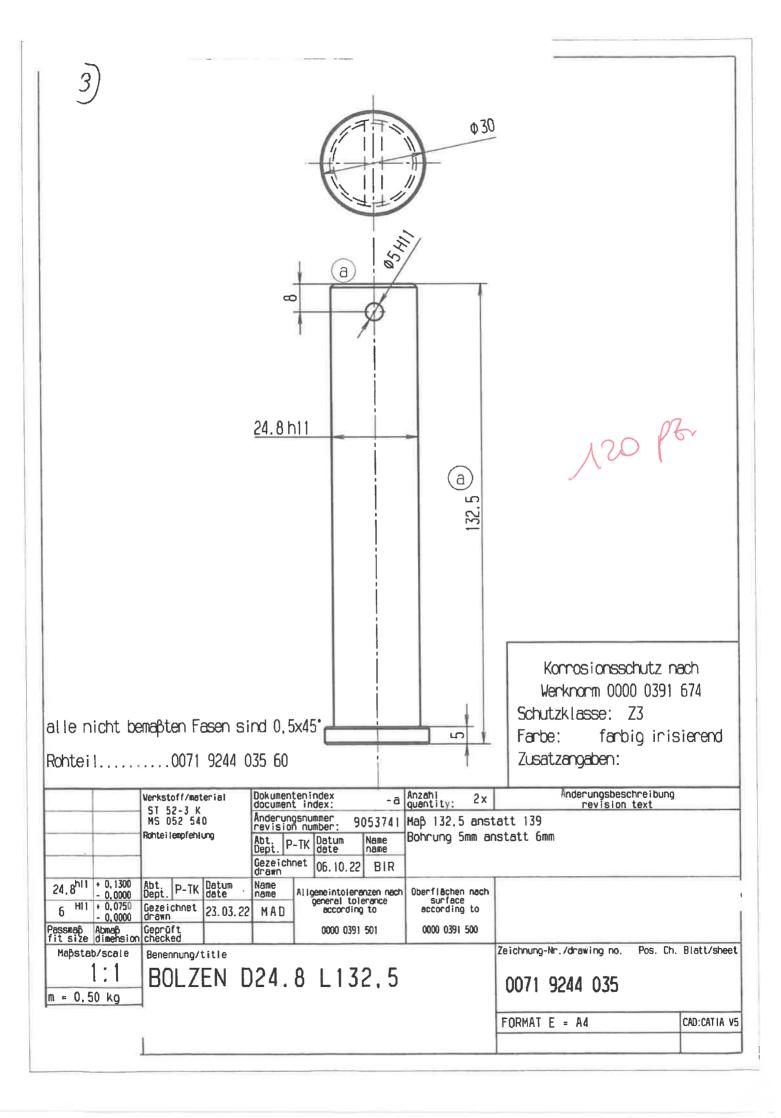
Verkstoff/ma ST 52-3 K		documen	tenindex t index:	- 8	Anzahl 2x Anderungsbeschreibung revision text				
		MS 052 54		Anderun revisio	gsnummer n number:	9053741	Långe 77,5mm anstatt 78mm				
		Rohteilempfehl	ug	Abt. P-TK Datum Name name Gezeichnet 06.10.22 BIR			Bohrung 5mm anstatt 6mm				
24.8 <sup>h11</sup>	+ 0,1300	Abt. P-TK	Datum date	Name name	Allgemeintoleranzen nach		Oberflächen nach				
6 HII	+ 0,0750	Gezeichnet drawn	23.03.22	MAD general tolerance according to			surface according to				
Passmaß fit size	Abmaß dimension	Geprüft checked			0000	0391 501	0000 0391 500				
Maβstab/scale		Benennung/	title			Zeichnung-Nr./drawing no. Pos. Ch. Blatt/shee					
m = 0,3	1	B0LZ	EN D	24.	8 L7	7.5		0071 9244 034			
								FORMAT E = A4 CAD:CATIA

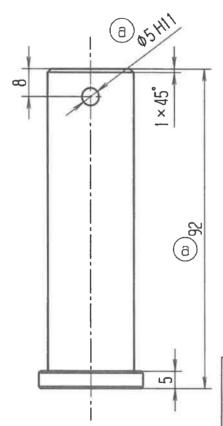
4		ff/mat		Dokumentenindex -a				Anzahl quantity:	2×	Anderungsbeschreibung revision text	
	MS	MS 052 540			TOTTOTOTI HUMBOL.				Länge 92 anstatt 99mm			
	Ron	Le i le	mpfehlı	ung	Abt. P-TK Datum Name name			Bohrung 5mm anstatt6mm				
					Gezeichnet drawn		06. 10. 22	BIR				
24,0 - 0	,1300 Ab1	ŧ.	P-TK	Datum date	Name name	Aligemeintoleranzen nach		Oberflächen n	ech			
	.0750 Gea		hnet	23.03.22	MAD	general tolerance according to			surface according to			
Pessmab Abm fit size dim	aβ Geg ension che	rūf cke	t d		0000 0391 501			0000 0391 50	0			
Maßstab/so	100	Benennung/title									Zeichnung-Nr./drawing no. Pos. Ch. Blatt/she	
1 : n = 0,35 k		BOLZEN D24.8 L92									0071 9244 036	
											FORMAT E = A4 CAD:CATIA
